Comune di Abbadia San Salvatore

PIANO STRUTTURALE

**CONFERMA DI RICHIESTA INTEGRAZIONE DI REGIONE
TOSCANA - DIREZIONE DIFESA DEL SUOLO E PROTEZIONE
CIVILE – GENIO CIVILE TOSCANA SUD**

NOTA ESPLICATIVA ALLE INTEGRAZIONI TRASMESSE

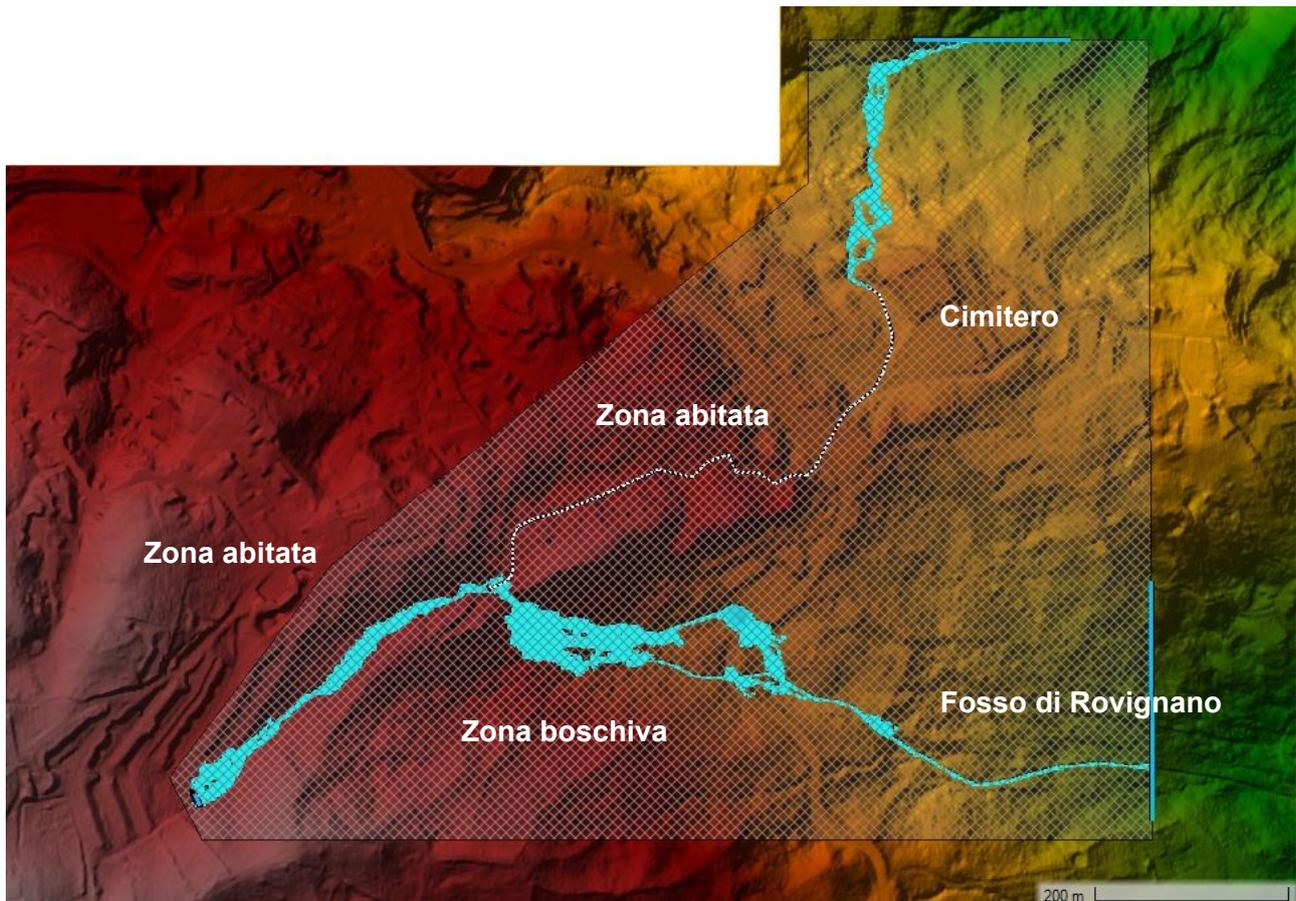
Richiesta: Si rileva che non sono stati individuati gli “ambiti territoriali di fondovalle” di cui al par. B4 dell'allegato al DGR31/20: Rimane ancora incompleta la delimitazione delle aree di fondovalle rispetto a quanto definito al par. B4. Si chiede inoltre di rivedere l'area a monte di loc. Erosa;

Gli “ambiti territoriali di fondovalle” di cui al par. B4 dell'allegato al DGR31/20 sono presenti nelle cartografie trasmesse “ID.01”, “ID.02”, “ID.03” e “ID.04”, rappresentati con retinatura diagonale arancio nel contesto dei “Vincoli Idraulici”.

Va da sé che gli stessi sono cartograficamente rappresentati solo ove significativi, ovvero nelle porzioni di fondovalle del corso d'acqua.

La maggior parte del reticolo analizzato è tuttavia di tipo torrentizio montano, fortemente inciso. In tali casi l' “ambito territoriale di fondovalle” rimane ampiamente ricompreso nella “Fascia di assoluto rispetto dei corsi d'acqua (art. 3 L.R. 41/2018 e art. 96 R.D. 523/1904)”, questa cartografata per tutti i corsi d'acqua ricompresi nel reticolo di cui alla L.R. 79/2012 e DCRT 103/2022.

A livello normativo il vincolo di “Fascia di assoluto rispetto dei corsi d'acqua” è più restrittivo del vincolo “Ambito territoriale di fondovalle”.

Per i casi dei torrenti incisi, tra l'altro costituenti la maggioranza, si è scelto quindi di non riportare graficamente l' “ambito territoriale di fondovalle” a favore della sola rappresentazione della “Fascia di assoluto rispetto dei corsi d'acqua”.

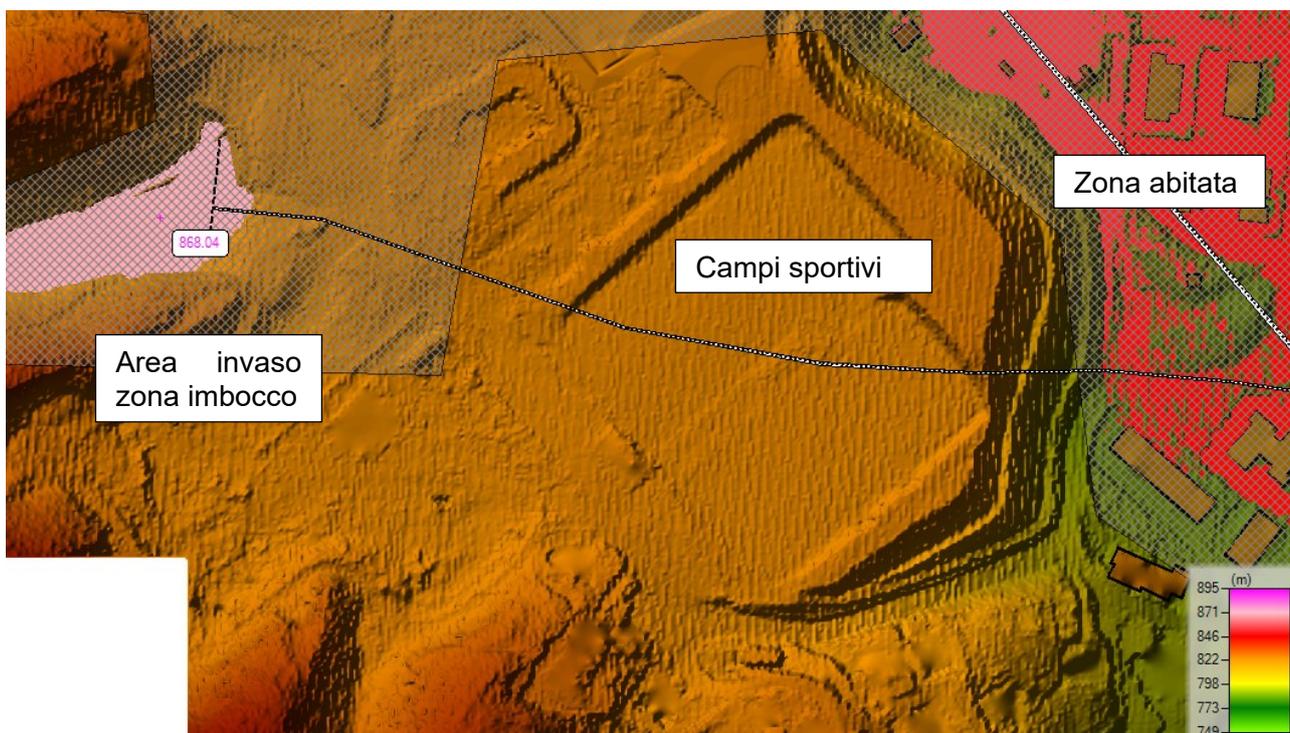
Richiesta: *In merito ai tombamenti è necessario che sia verificato il tracciato effettivo, la geometria e lo stato di conservazione anche al fine degli adempimenti previsti agli art. 4, 5, 6 della L.R. 41/18: così come emerso nei vari incontri tenutesi con i tecnici e con il Comune, si ritiene che per la definizione della pericolosità idraulica sul centro urbano non sia possibile prescindere dalla determinazione dell'effettiva capacità di smaltimento dei tratti tombati. In tal senso occorre che ne venga quanto meno definito in modo chiaro il tracciato, la geometria e la collocazione (compresa geometria e quote) dei tombini e che la rete dei tombamenti venga verificata con un apposito software. In funzione dei risultati di queste elaborazioni (idrogrammi in uscita, tratti di sovrappressioni, possibili insufficienze dei nodi ecc..) dovrà essere definita la pericolosità anche*

legata ai tratti tombati. Inoltre per gli adempimenti di cui alla L.R. 41/18 occorre che venga rilevato il grado di conservazione e integrità dei tombamenti.

Nel presente lavoro si è indagato il comportamento idraulico dei tratti tombati attraverso la simulazione degli stessi mediante la geometria più sfavorevole e considerandone l'imbocco, concordemente con le richieste avanzate dal Genio Civile Toscana Sud, parzializzato per simulare una possibile ostruzione.

Tale analisi ha confermato le insufficienze dei tratti tombati dei corsi d'acqua già rilevate nei precedenti studi e le conseguenti esondazioni (livello di pericolosità P3) sul territorio abitato che interessano aree sostanzialmente sovrapponibili ai tracciati dei tratti tombati stessi.

Lo studio non ha effettivamente indagato il moto idraulico all'interno del tratto tombato e la valutazione di possibili allagamenti dovuti a fuoriuscita da tombini di ispezione, in quanto si è ritenuto che, viste le criticità idrauliche già presenti, tali informazioni non modifichino il quadro di pericolosità idraulica definito.
